Samlede hørings svar Fordebat Tilslutningsvej Vrøndingvej - E45

10. december 2020

Forhøring - Miljøkonsekvensvurdering (VVM) for Ny forbindelsesvej
Vrøndingvej - E45

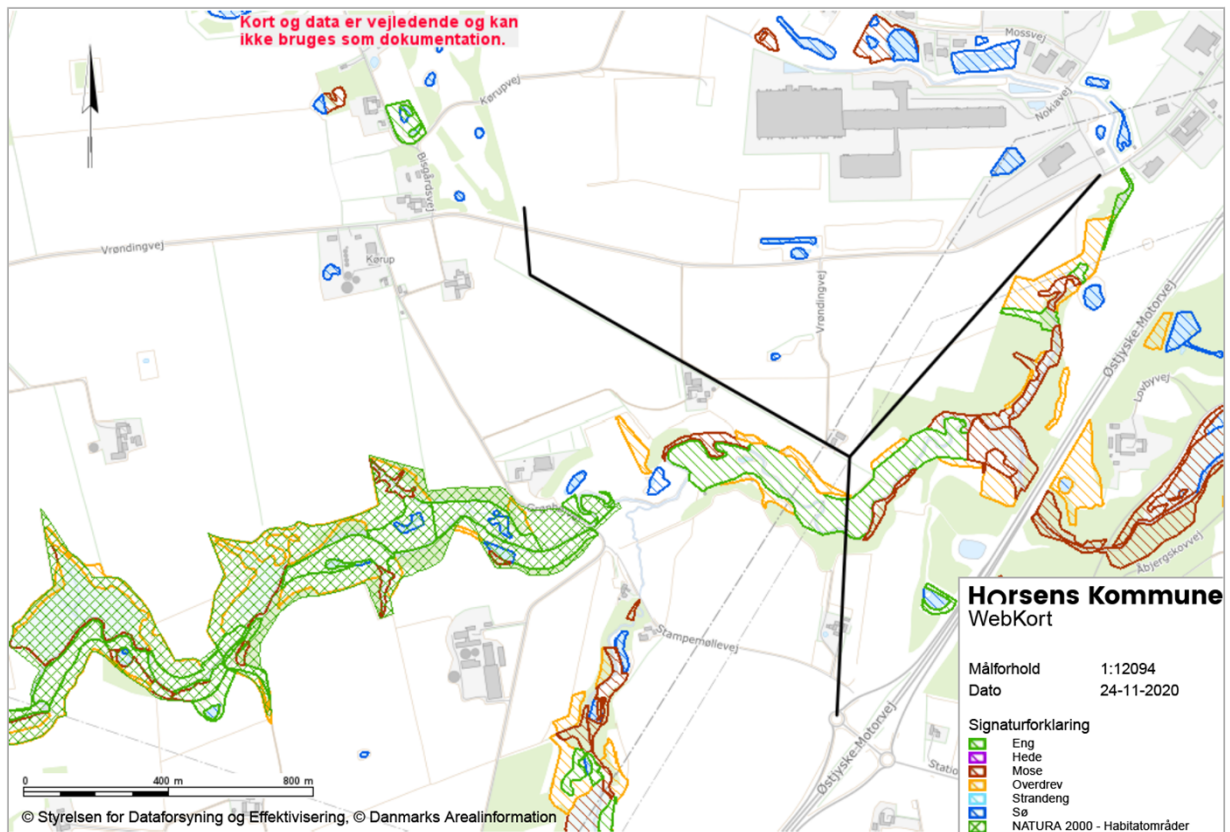
Jeg sender dig her forslag til ændring af vejforløbet tegnet ind med sort på vedhæftet skitse og mine argumenter er følgende .

- 1 . En stor del af vejforløbet vil blive anlagt på arealer som kommunen allerede er ejer af .
2. Støjen kommer tættere på motorvejen hvor støjen allerede findes og væk for følsom natur og dyreliv.
- 3 vejen er allerede en forberedelse til yderlige bebyggelse på sydsiden af Vrønding vej .

Uddrag lokalplan 6 – 2008:

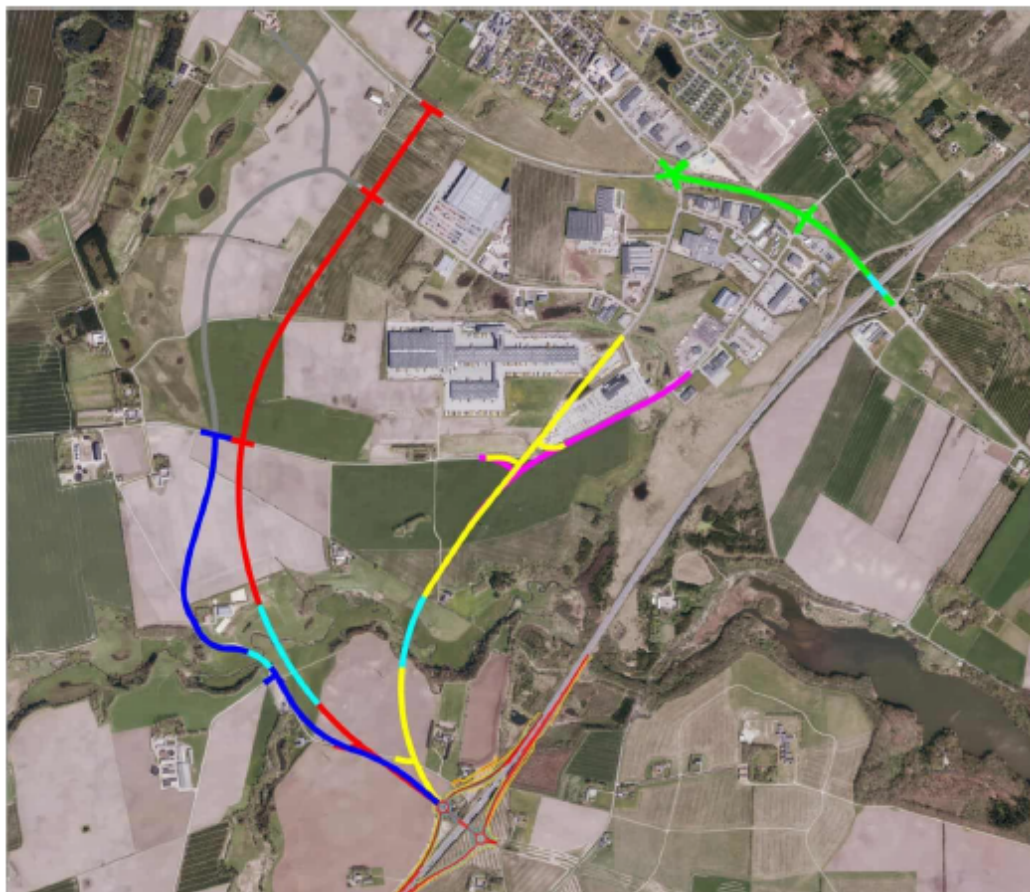
I forbindelse med udvidelse af erhvervsområde Horsens Vest ved lokalplan 6 - 2008 burde der have været mere offentlig debat omkring, hvordan infrastrukturen skal etableres til håndtering af den øgede mængde af trafik. Da der blev givet tilladelse til DSV til det første højlager på 40 meter, definerede man følgende angående vejadgangen:

Dengang blev vejadgangen defineret som de 2 rundkørsler og ikke krav om ny forbindelsesvej. Områdets størrelse er ikke blevet udvidet siden.

Figur 2 – Ny vej – mindre konfliktfyldt

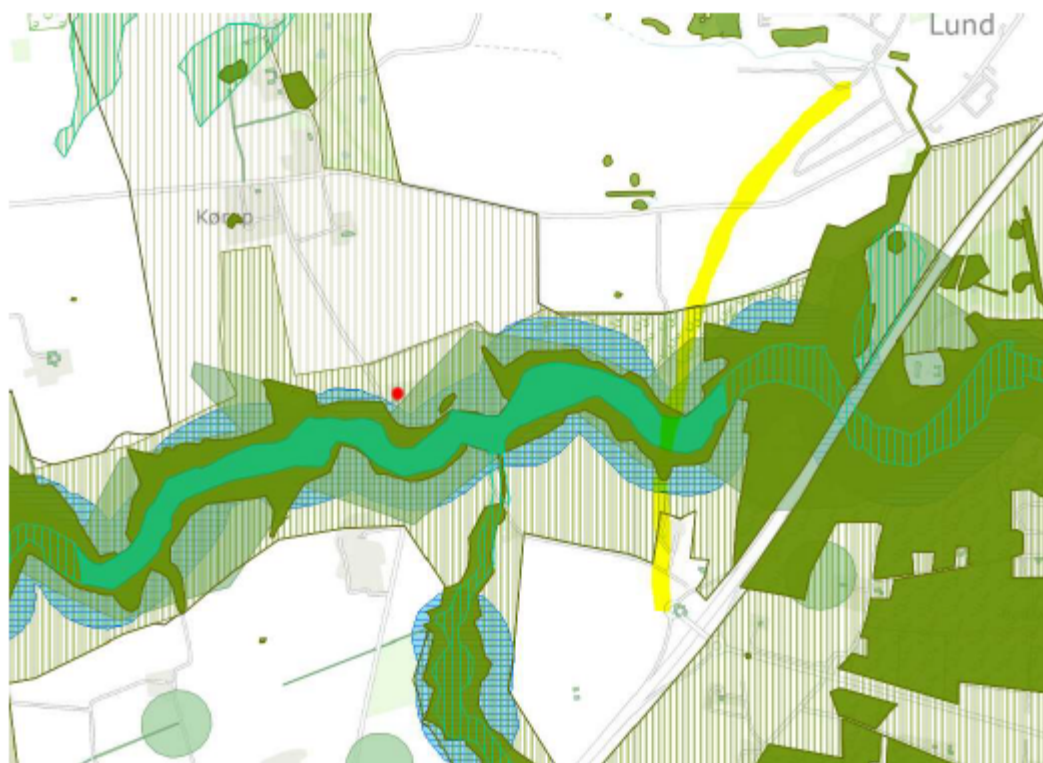
1) Som figur 2 vises et forslag der er mindre konfliktfyldt end den af bygherre ønskede løsning. Dette forslag påvirker kun 2 ejendomme med boliger, hvor vi selv ejer den ene, som vi godt vil "ofre" til

projektet. Desuden ejer Horsens Kommune allerede i forvejen ca. ¼ del jord på den del af strækningen som vores forslag omfatter mod Vrøndingvej – hvidt areal på figur 2.

Desuden er der allerede infrastruktur i form af højspændingsledninger som går igennem området og dermed allerede har sat sit præg på naturen.

Kommunens forslag påvirker langt flere boliger langs Bisgårdsvej, Vrøndingvej, Grønhøjvej og Stampeføllevvej end vores forslag.
